Skuhrov nad Bělou, oprava chodníků – etapa č. 1 a 2
Bezpečnostní audit dokumentace pro stavební povolení (DSP)

Leden 2023

RIZIKO 4 SNÍŽENÍ OBRUB U SJEZDŮ (ZÁKLADNÍ ŠKOLA, U PRODEJNY POTRAVIN HRUŠKA A PŘED KŘIŽOVATKOU SE SILNICÍ III/32111 UMOŽŇUJE VYUŽÍT CHODNÍK K ZASTAVENÍ/STÁNÍ VOZIDEL, KTERÁ TVOŘÍ PŘEKÁŽKU (VYSOKÉ RIZIKO)

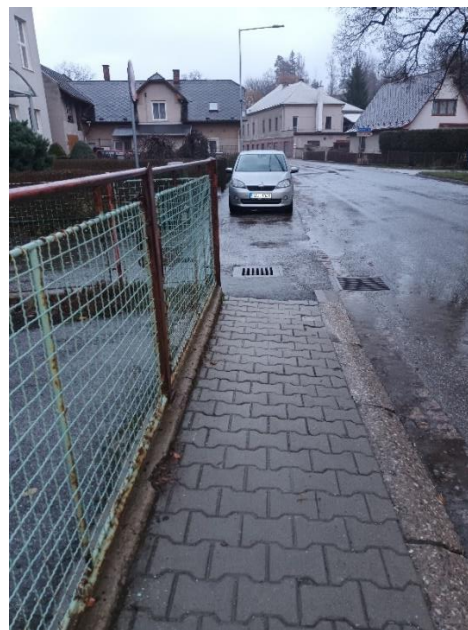
Snížení obrubníků v celé délce a umístění dlažby vjezdů tl. 80 mm budí dojem místa pro zastavení/stání vozidla.

Návrh: Nekopírovat pouze stávající snížené obruby, ale osadit snížené obruby pouze v místě napojení sousední nemovitosti, tomu přizpůsobit tl. osazené betonové dlažby.
Před školou osadit standardní obruby, nikoliv snížené, nejedná se o parkovací stání, ale o chodník.
Zabrání se tím neorganizovanému zastavení/stání vozidel na chodníku, resp. zajistí se možný výjezd vozidel ze sousední nemovitosti.

RIZIKO 5 V MAXIMÁLNÍ MOŽNÉ MÍŘE ZAJISTIT HOMOGENNÍ ŠÍŘKU CHODNÍKU (STŘEDNÍ RIZIKO)

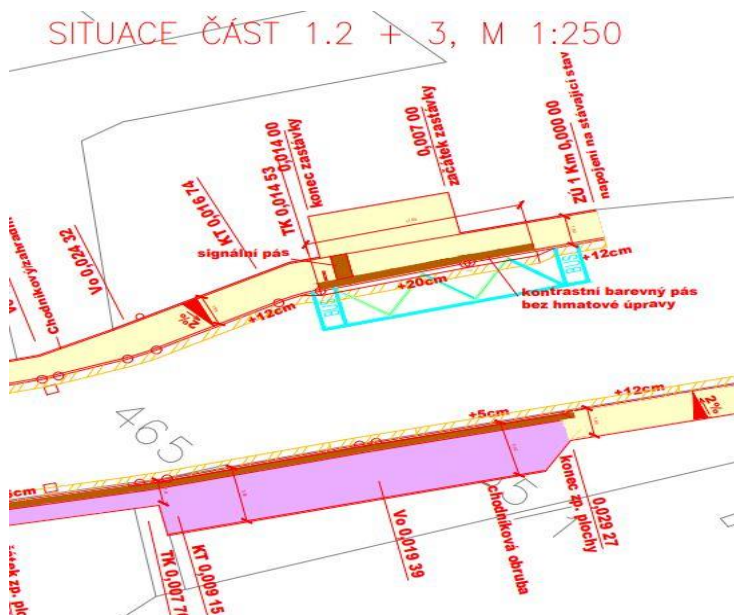
Rizikem je bezdůvodné střídání různých šířek chodníku.

Návrh: Nekopírovat pouze stávající šířku zpevněné plochy, u které není zřejmý její důvod, ale upravit šíři chodníku tak, aby na sebe úseky chodníku logicky navazovaly.
